関原発第316号
2022年 7月29日

設計及び工事計画認可申請書の一部補正について

大飯発電所第4号機

設計及び工事計画認可申請書の一部補正

図1 工事の手順と使用前事業者検査のフロー（燃料体を除く）

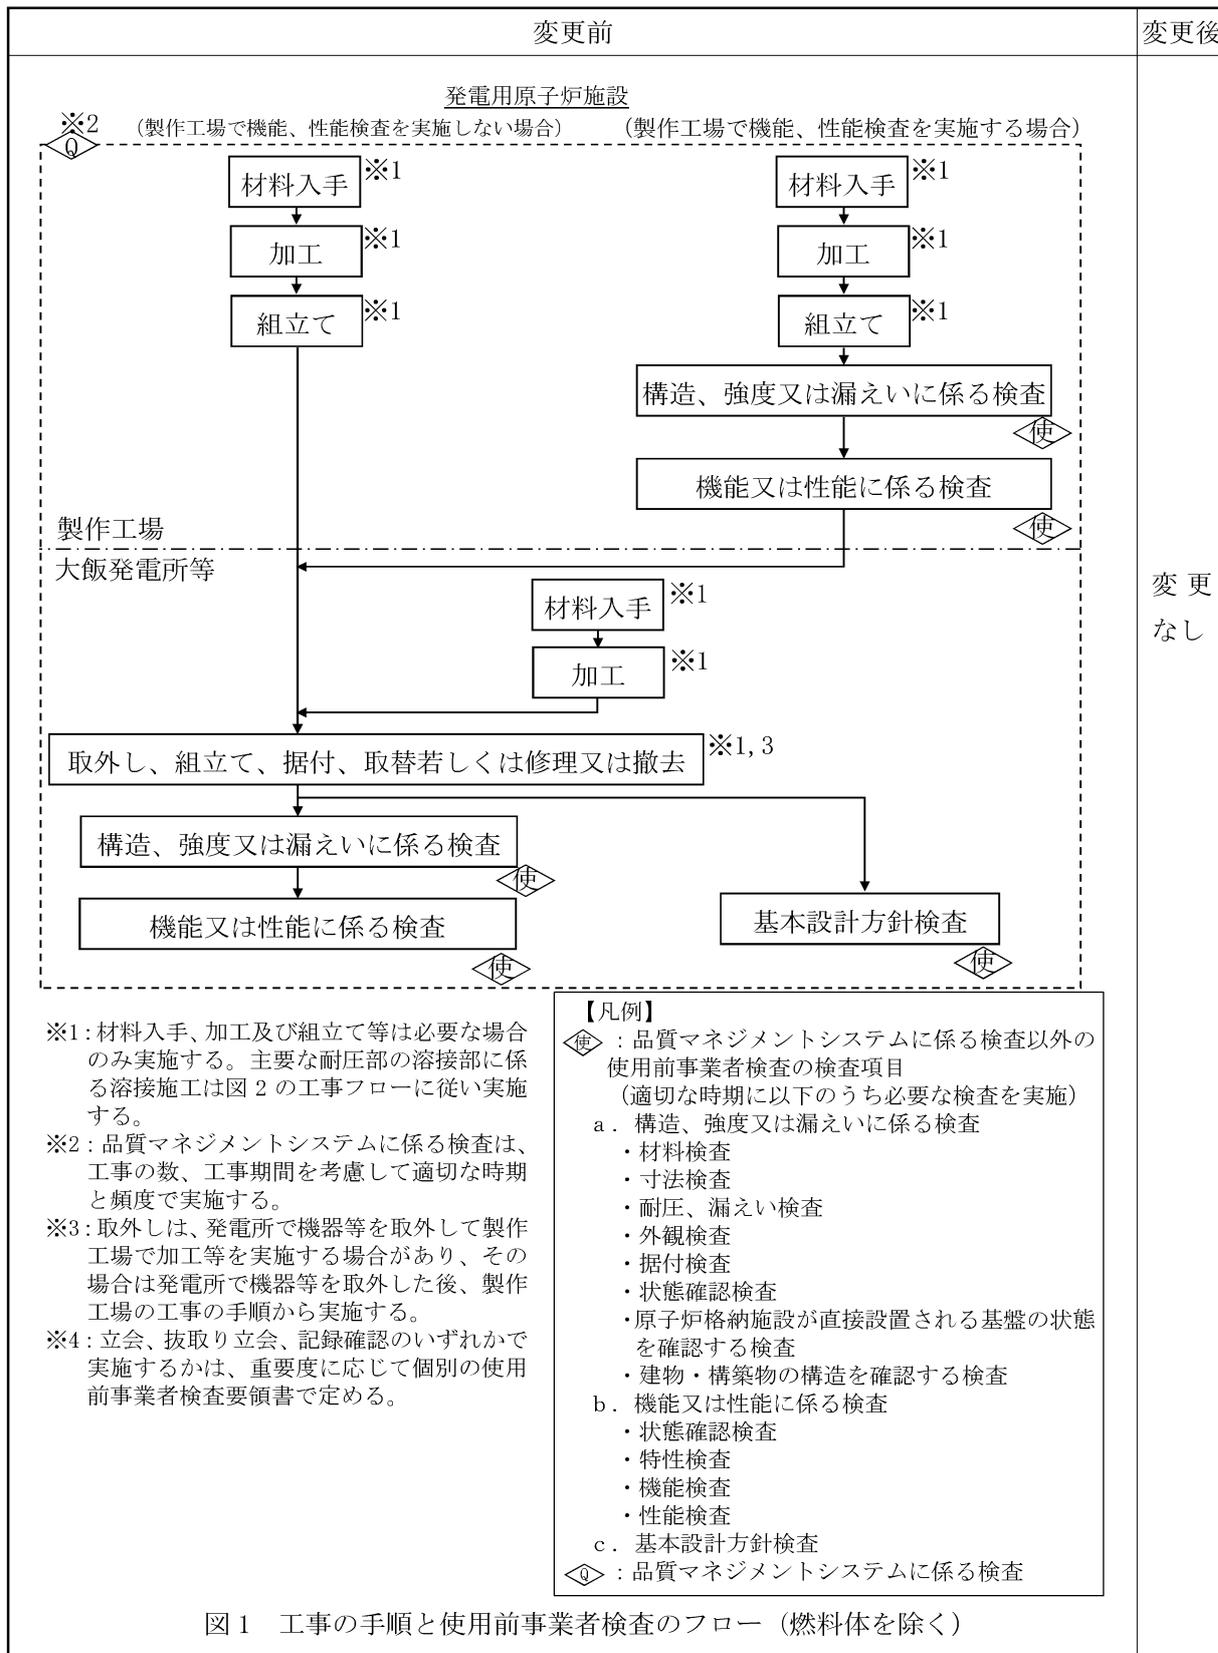
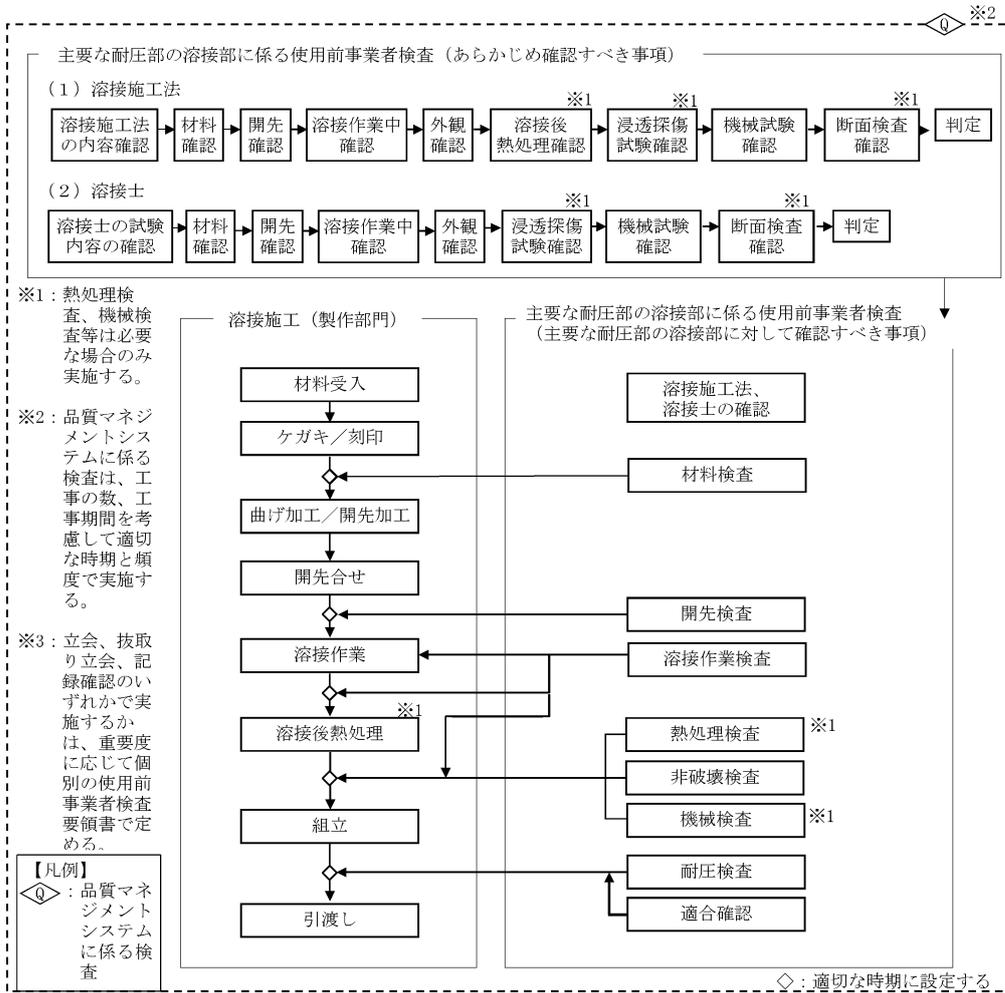
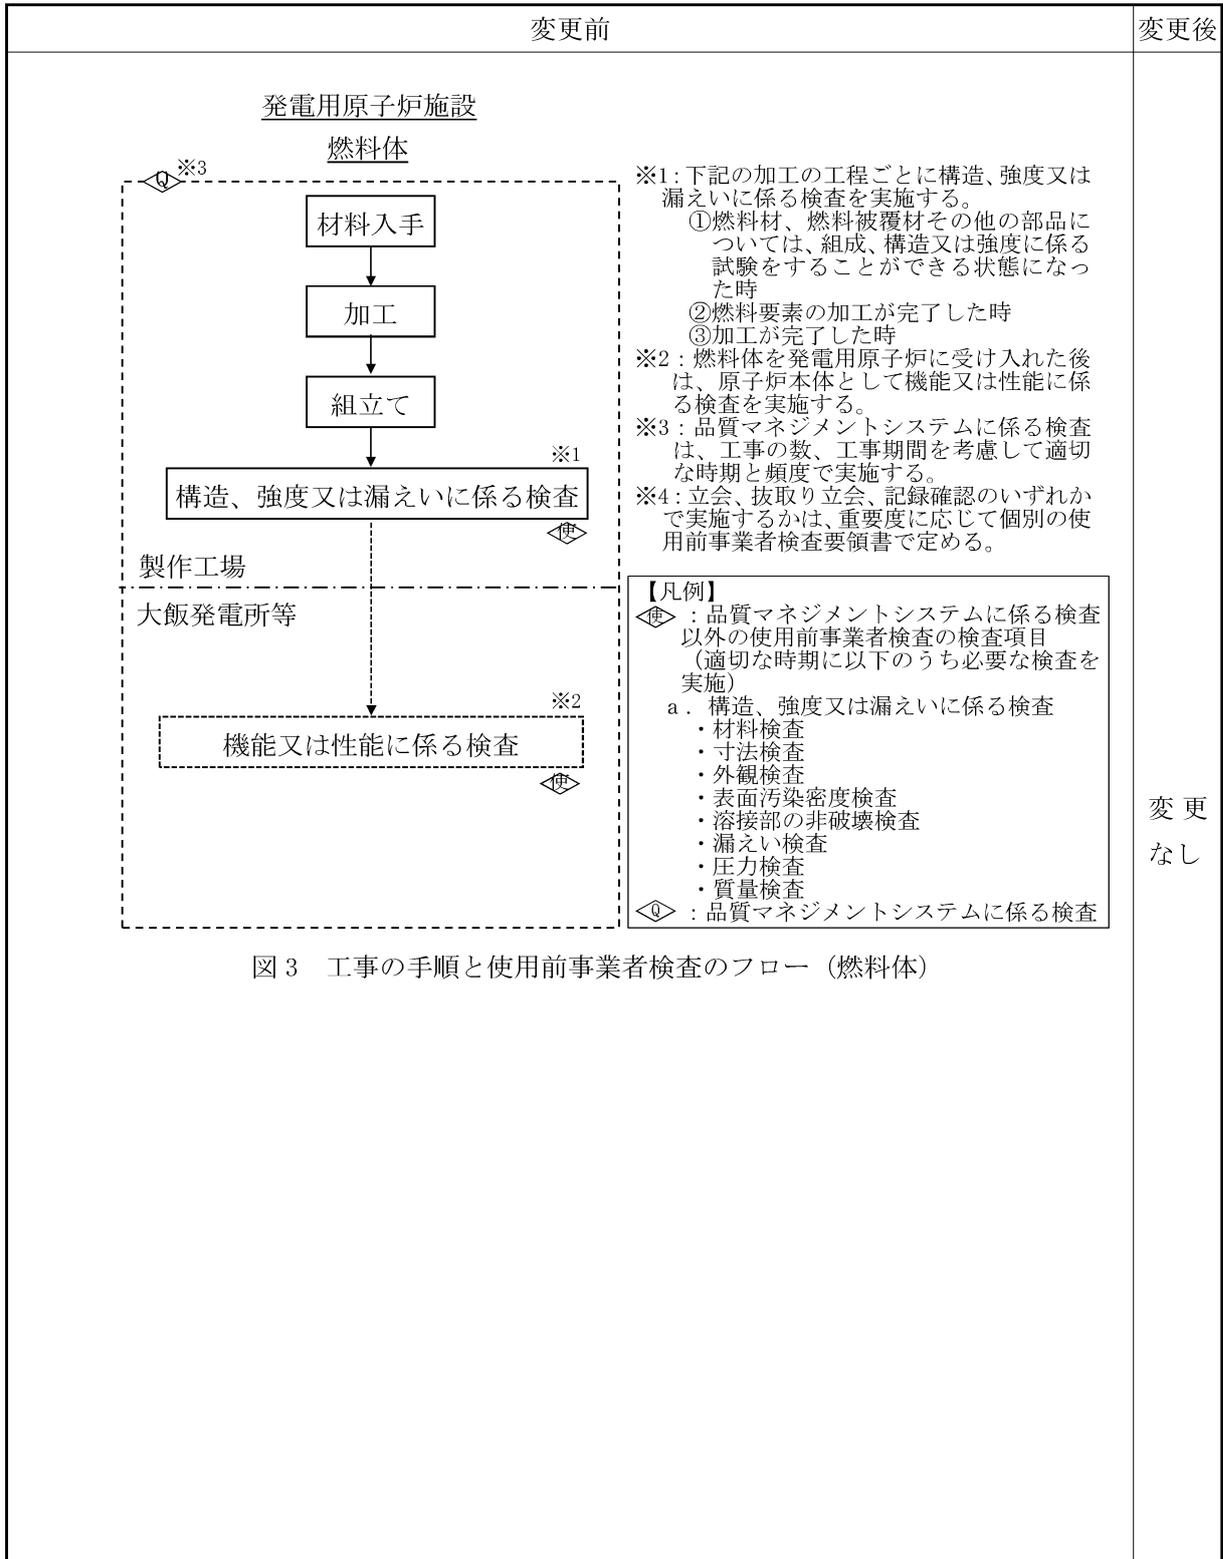
変更前

変更後

変更なし
